Ontsluiting McDonald's Vriezenveen

Projectnummer: 25.0149
Datum: 08-04-2025
Status: Definitief
Auteur(s) J. Mazier & S. Elshof

BVD Advocaten heeft BonoTraffic gevraagd om, in opdracht van Bakkerij Holland, een 'Quick-Scan' uit te voeren waarin de inrichting van de openbare ruimte, volgens de bouwplannen, wordt getoetst op verkeersveiligheid. Hierbij ligt de focus op het toetsen van de effecten op de verkeersveiligheid bij het toepassen van een middeneiland middels markering.

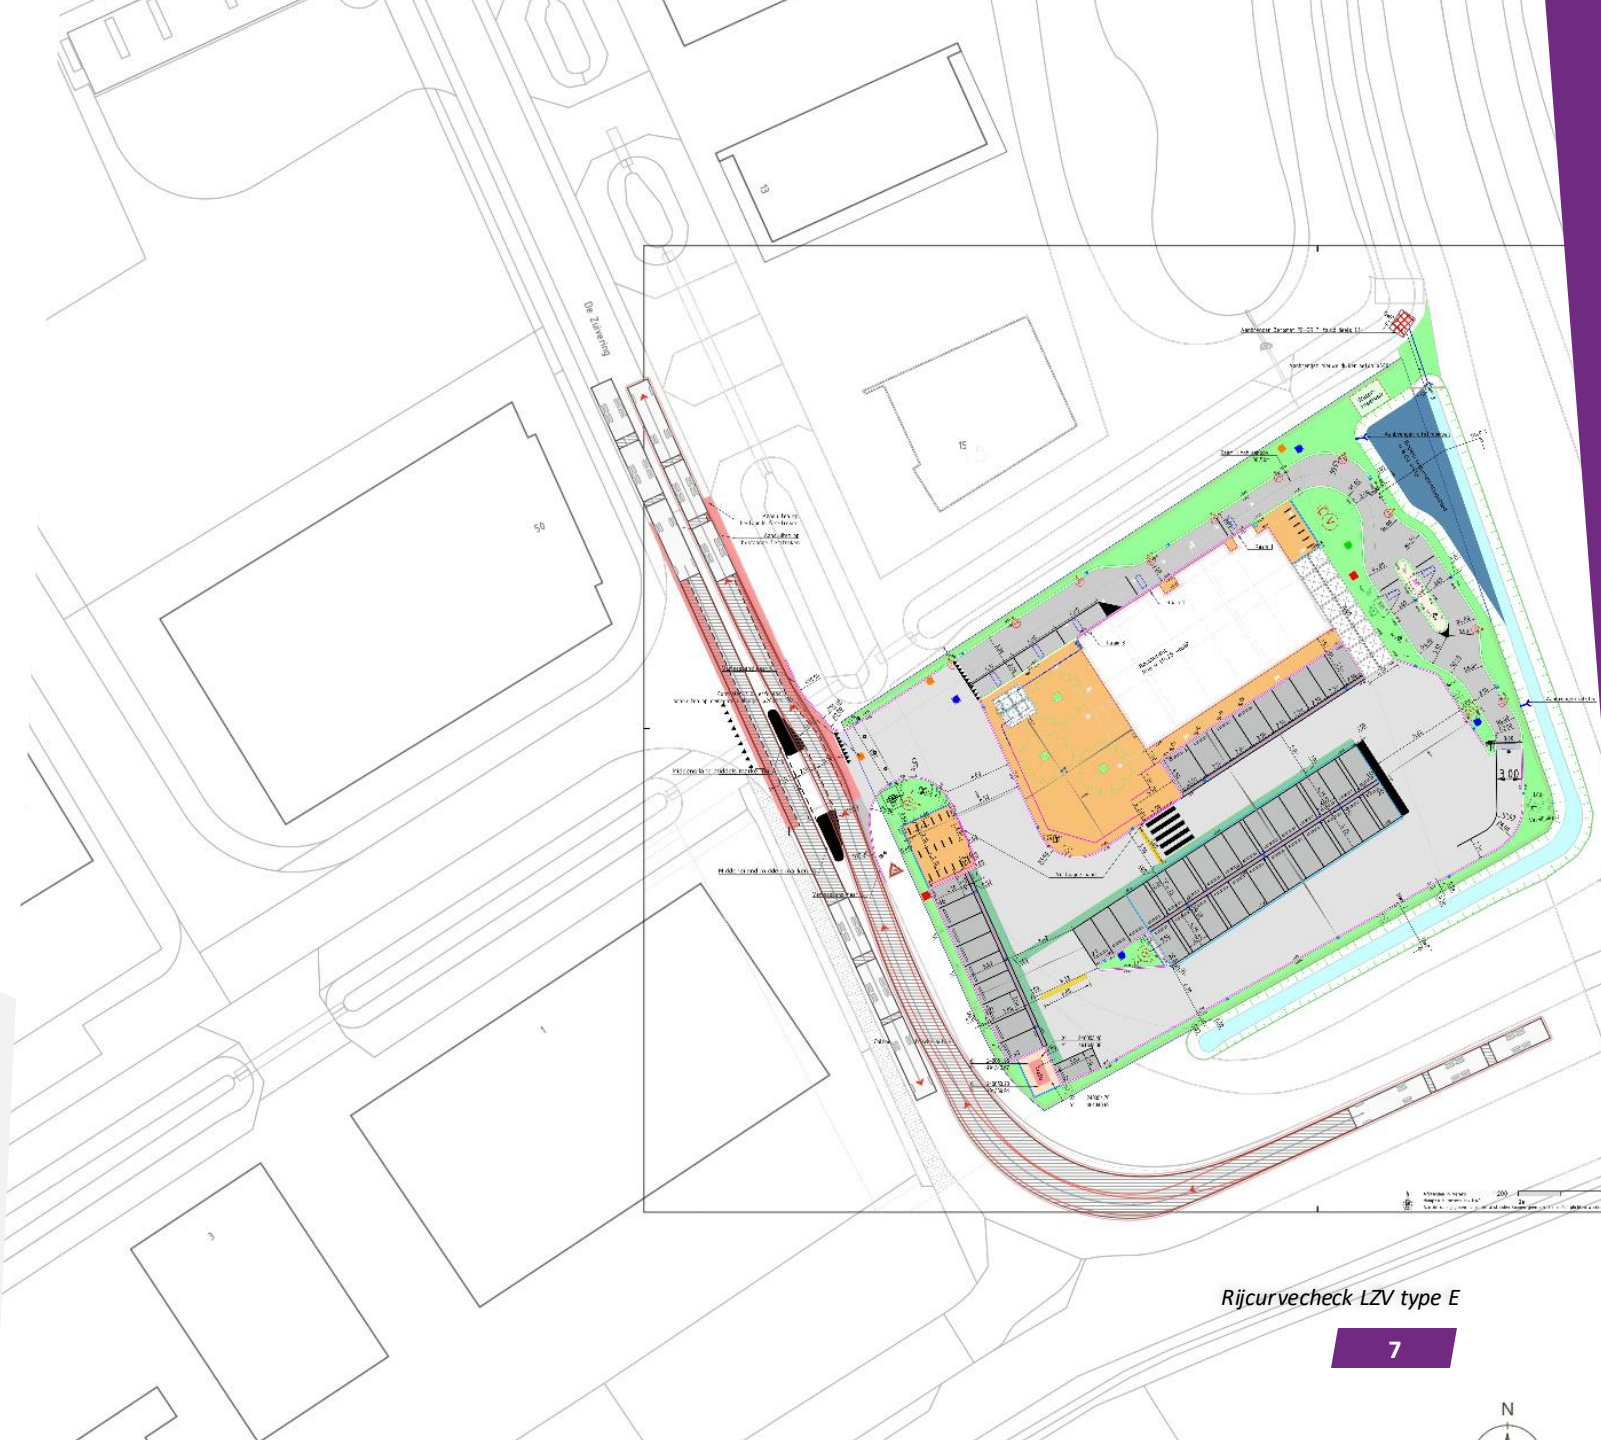
Conform deze gestelde richtlijnen door het CROW voldoet het ontwerp voor het middeneiland middels markering niet.

De opstelstrook is ontworpen met een breedte van 2,50 meter. Volgens de gestelde richtlijnen is dit te smal. De bochtstralen die worden toegepast voor het middeneiland middels markering zijn 6,00 meter. Volgens de gestelde richtlijnen is dit onjuist.

Volgens RVV 1990 Art. 77; mogen bestuurders puntstukken niet gebruiken. Onder een puntstuk wordt verstaan: meerhoekig vlak op het wegdek, opgenomen bij splitsingen of samenvoegingen van wegen, rijstroken of rijbanen (RVV 1990). De markering bij het middeneiland is volgens het RVV een puntstuk. Dit betekent dat bestuurders het middeneiland middels markering niet mogen overrijden.

Rijcurvecheck LZV type E

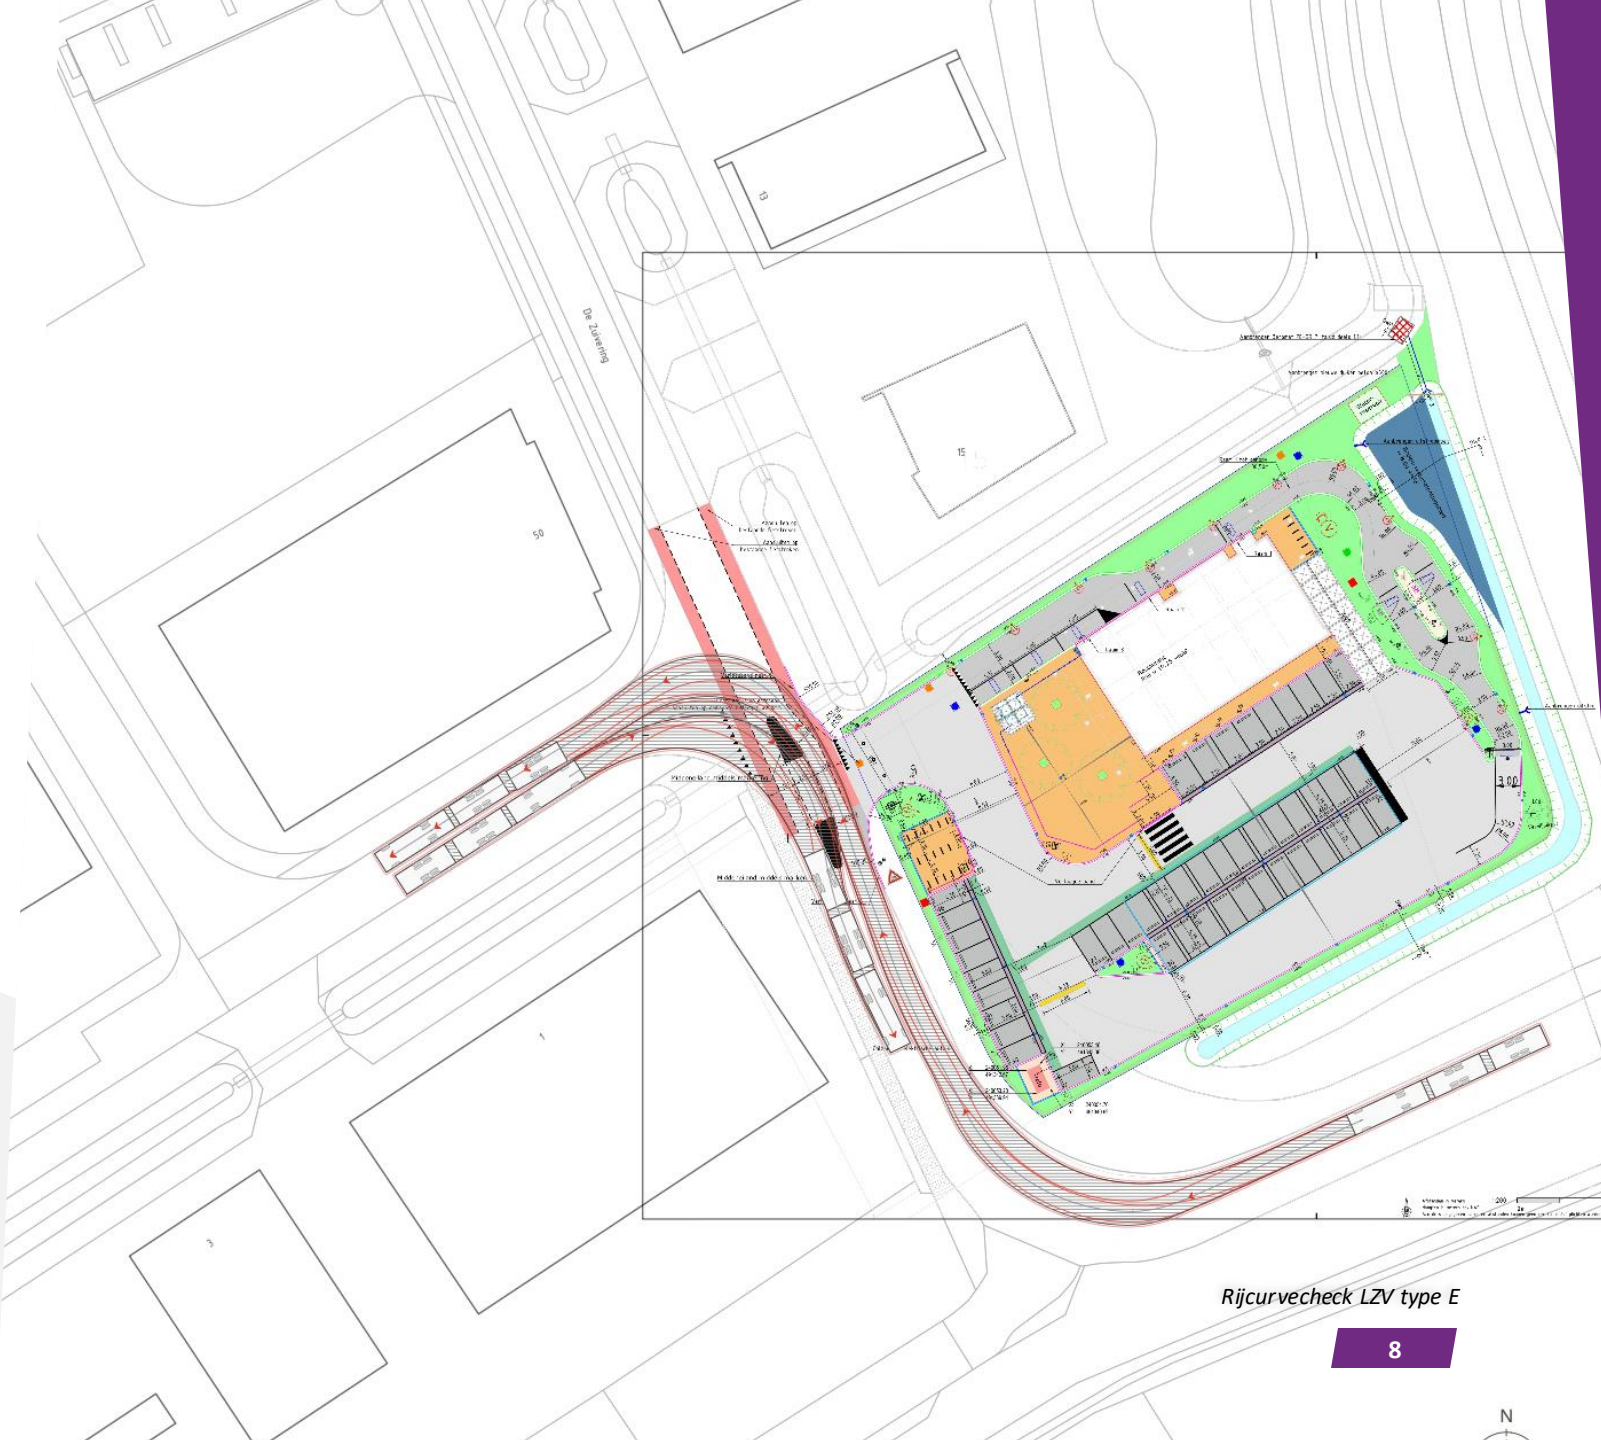
LZV's in noordelijke richting zullen bij het passeren van de maatregel over het middeneiland middels markering rijden. Hierbij gebruiken ze de opstelruimte voor de fietser en/of voetganger.

LZV's zullen bij het afslaan vanaf De Zuivering naar De Watergang, en andersom, over het middeneiland middels markering rijden. Hierbij gebruiken ze de opstelruimte voor de fietser en/of voetganger.

Rijcurvecheck trekker met oplegger

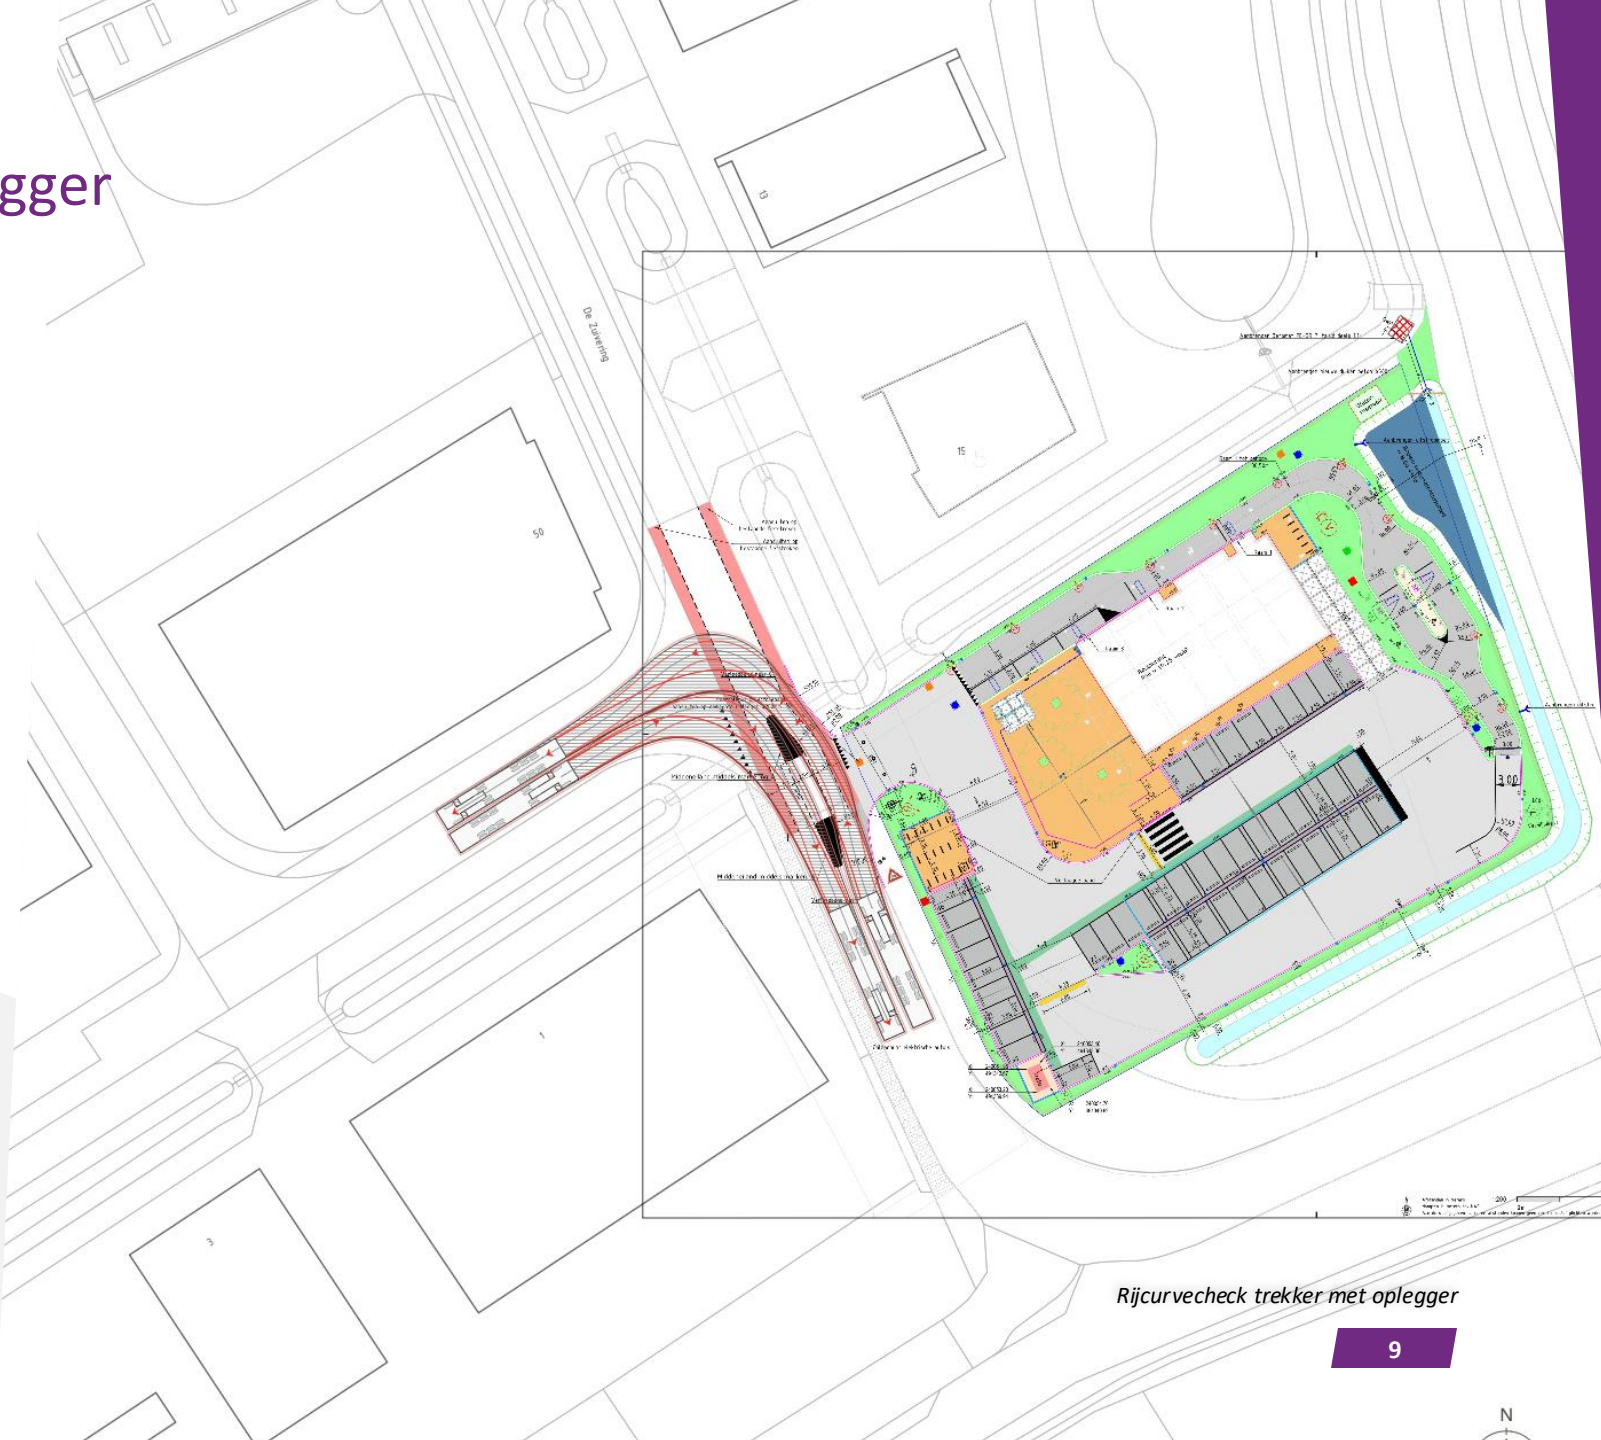
Trekkers met oplegger zullen bij het afslaan vanaf De Zuivering naar De Watergang, en andersom, over het middeneiland middels markering rijden. Hierbij gebruiken ze de opstelruimte voor de fietser en/of voetganger.
